**RESOLUCIÓN No.2210 DE 2022****( 15 de Diciembre de 2022 )**

*“Por medio del cual se **NIEGA** la viabilidad del concepto de factibilidad para la ubicación de los elementos que conforman una Estación Radioeléctrica denominada **“BOG\_BAR\_04”**, a localizarse en la **CALLE 79 A ENTRE CARRERA 63 Y CARRERA 64 ANDEN** de la localidad de **BARRIOS UNIDOS**, en la ciudad de Bogotá, D.C., en espacio considerado **BIEN DE USO PÚBLICO**”.*

Imagen N° 1. Localización y reporte de inventario Estación radioeléctrica BOG. BAR 04.

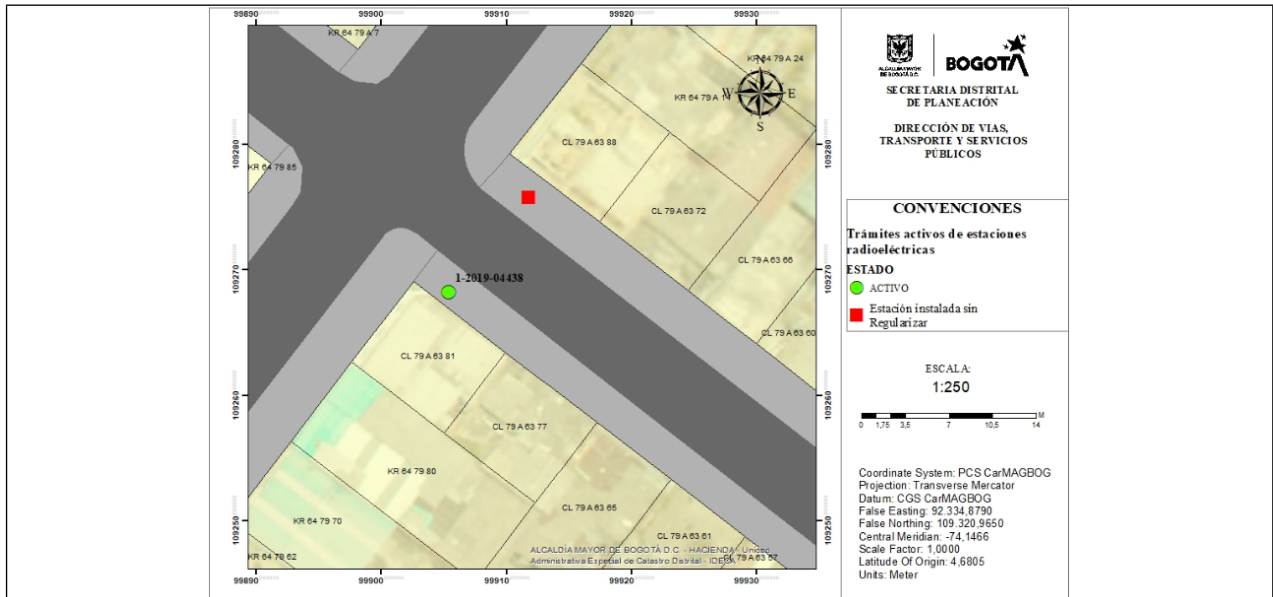
Es preciso mencionar que, una vez verificada la información contenida en el inventario de Estaciones Radioeléctricas y la Base Digital Geográfica Corporativa – BDGC con que cuenta la Secretaría, se evidenció que, contiguo a la ubicación de la solicitud existe una Estación Radioeléctrica instalada, la cual según la verificación realizada NO se encuentra incluida dentro del inventario de regularización, de acuerdo con lo establecido en el artículo 41 de Decreto Distrital 397 de 2017, y para el caso en particular NO cuenta con permiso expedido por la Secretaría, así mismo NO cursa trámite ante la Entidad. (Imágenes 1 y 2)

Imagen N° 2 – Estación sin reportar instalada contiguo a la solicitud BOG. BAR 04.

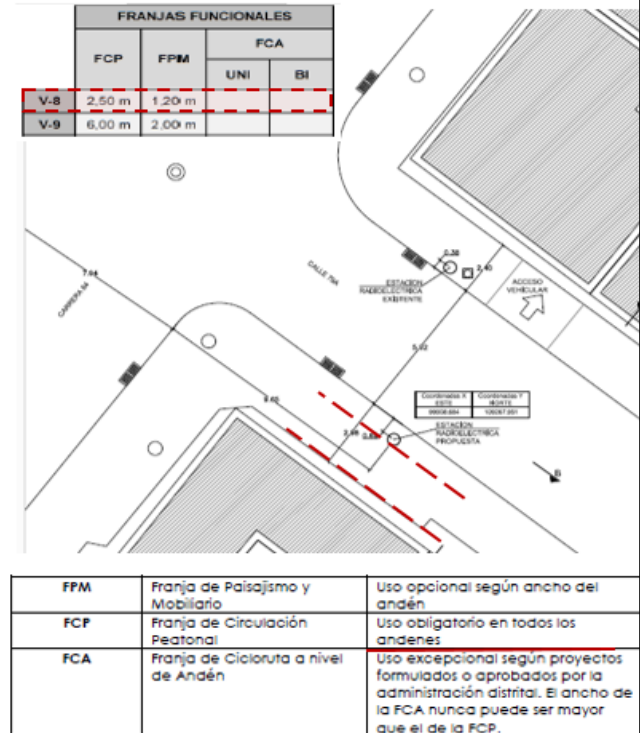
Estación instalada SIN reportar.

Solicitud estación radioeléctrica BOG. BAR 04

Imagen N° 3. Análisis de lo contenido en cartilla de andenes y corte de la solicitud de instalación de la estación BOG. BAR. 04

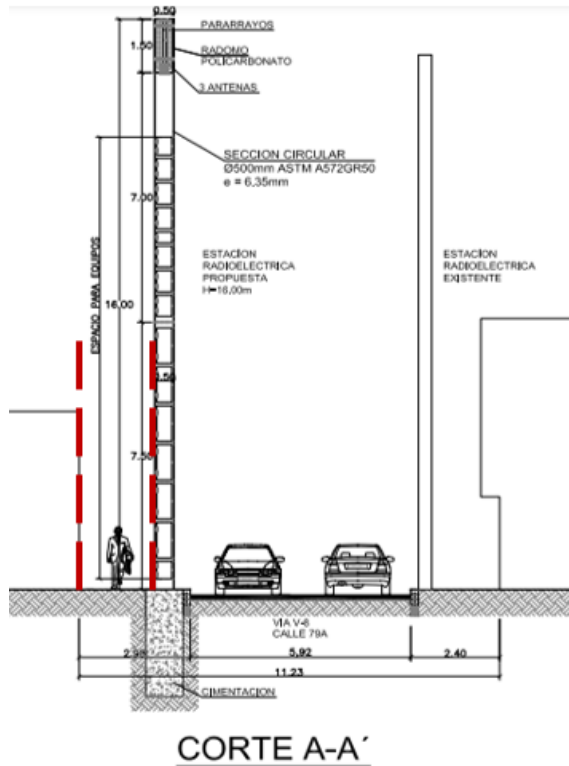
De acuerdo con la revisión de la solicitud el eje vial de la Calle 79A corresponde a un perfil vial (V-8) y según lo dispuesto en la cartilla de Andenes, la Franja de paisajismo y movilidad – FPM corresponde a 1.20m, dimensión a la cual se le agrega el diámetro de la estación propuesta: 0.50mØ, el resultado de la sumatoria debe garantizar que, al sustraer el valor con la dimensión total del andén, el resultado sea igual o mayor a la Franja de circulación peatonal – FCP establecida en la cartilla. (2.50m). En virtud de lo anterior la solicitud NO da cumplimiento a lo contenido en el artículo 13.3.3 del Decreto Distrital 397 de 2017.

(...) para la instalación de una estación radioeléctrica denominada "BOG. BAR. 04 DEFINITIVA" localizada en el andén de la calle 79ª con carrera 64, consideramos que se debe buscar otra ubicación, toda vez que en el sitio propuesto el elemento queda muy encima de los predios generando un impacto negativo"
